**Schreiben****8265/2012**

**Gutachterliche Stellungnahme zur Feuerwiderstandsdauer einer feuerwiderstandsfähigen Holzbalkendeckenkonstruktion bei einer Brandbeanspruchung von der Deckenoberseite****1 Anlage**

Nr. 8265/2012

**Konstruktiver Aufbau der Deckenkonstruktion**

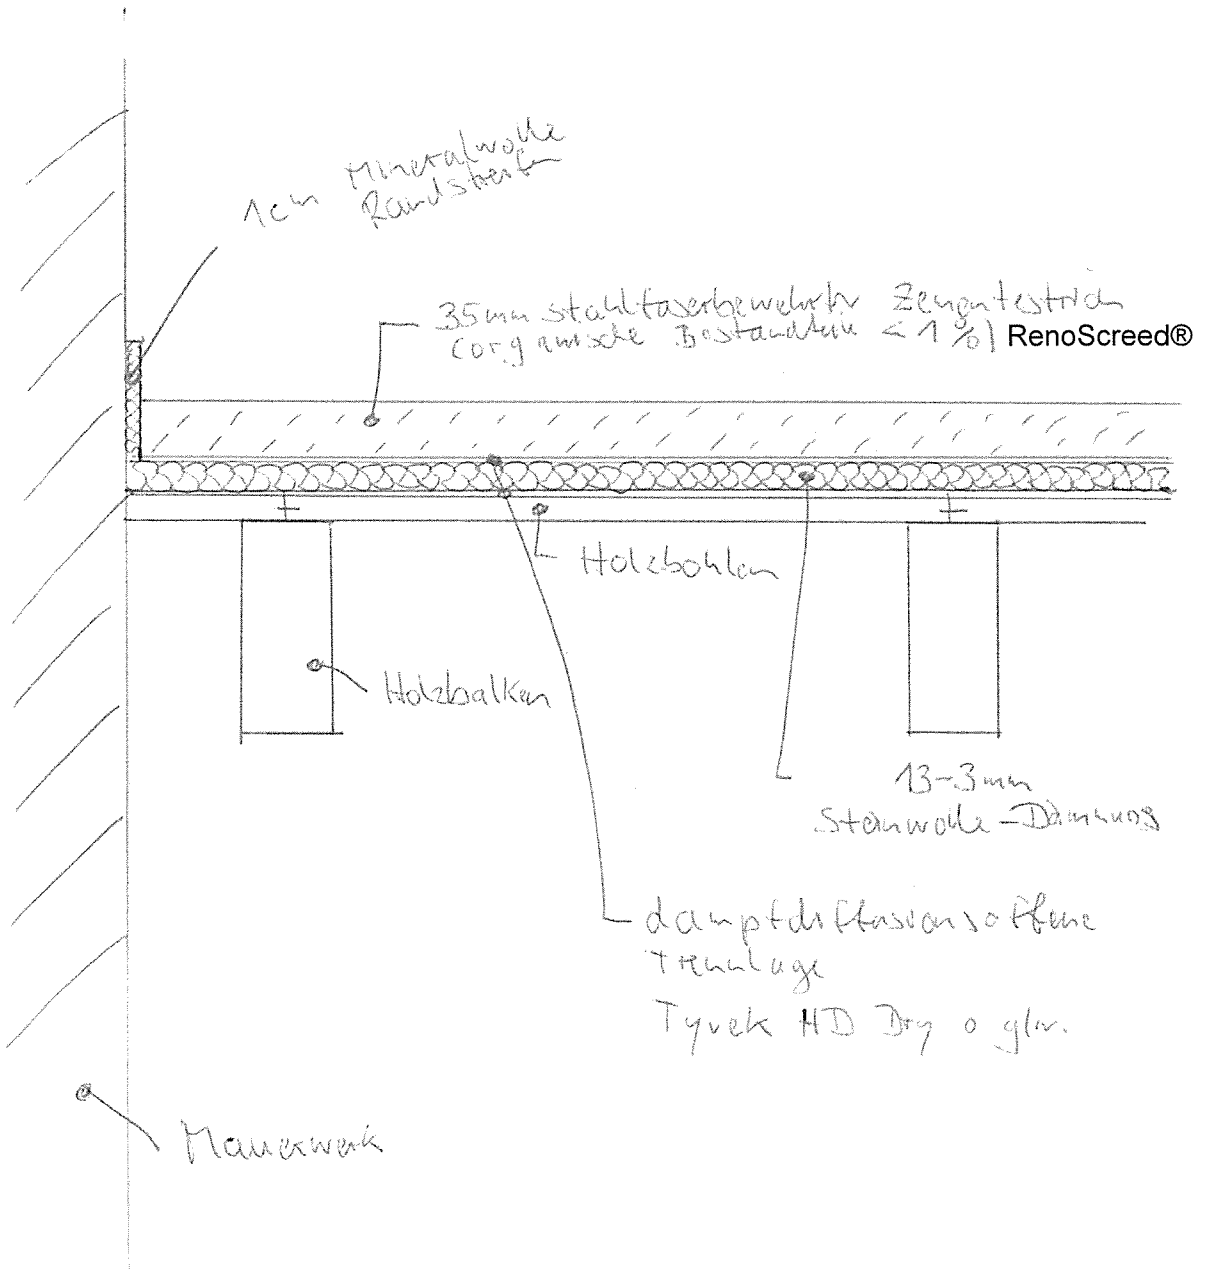
Der oberseitige Deckenaufbau besteht aus einer im Einbauzustand mindestens 10 mm dicken Mineralfaserdämmung (Steinwolle, nichtbrennbar, Schmelzpunkt  $\geq 1000^{\circ}\text{C}$ ) und einem darauf angeordneten  $\geq 35$  mm dicken stahlfaserbewehrten, mineralischen, nichtbrennbaren Estrich „RenoScreed®“.

Weitere Einzelheiten zum konstruktiven Aufbau der Deckenkonstruktion können auch der Anlage 1 entnommen werden.

Auf der Grundlage der Vorgaben der Bauregelliste und weiterer Prüferfahrungen an Deckenkonstruktionen kann die in Abschnitt 2 beschriebene und der Anlage 1 dargestellte Deckenkonstruktion bei Brandbeanspruchung der Deckenoberseite nach der Einheitstemperaturzeitkurve (ETK) unter den folgenden Randbedingungen in die Feuerwiderstandsklasse „F 90“ eingestuft werden:

- Die Dicke des „RenoScreed®“-Estrichs beträgt  $\geq 40$  mm und die Dicke der Mineralfaserdämmung (nichtbrennbar, Schmelzpunkt  $\geq 1000^{\circ}\text{C}$ ) beträgt 10 mm oder alternativ
- die Dicke des „RenoScreed®“-Estrichs beträgt  $\geq 35$  mm und die Dicke der Mineralfaserdämmung (nichtbrennbar, Schmelzpunkt  $\geq 1000^{\circ}\text{C}$ ) beträgt grundsätzlich mindestens 15 mm.
